## 改善箇所説明図

塵芥車

糞尿車

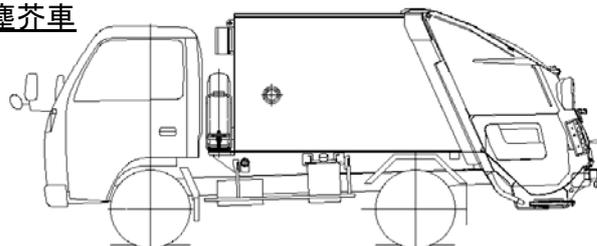
増設した方向指示器

増設した方向指示器の電気結線またはフラッシャーリレーの選定が不適切なものがある。  
そのため車両の前面および後面に備える方向指示器が正常に作動しなくなった場合、  
運転者席の作動状態表示装置の点滅回数が変化しないものがある。

既設のフラッシャーリレーを取外し、「方向指示器増設」に  
対応したフラッシャーリレーに交換する。  
又、電気結線を変更する。

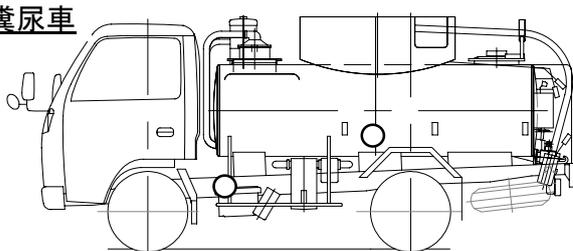
増設した方向指示器

方向指示器の増設位置は  
車両により異なる
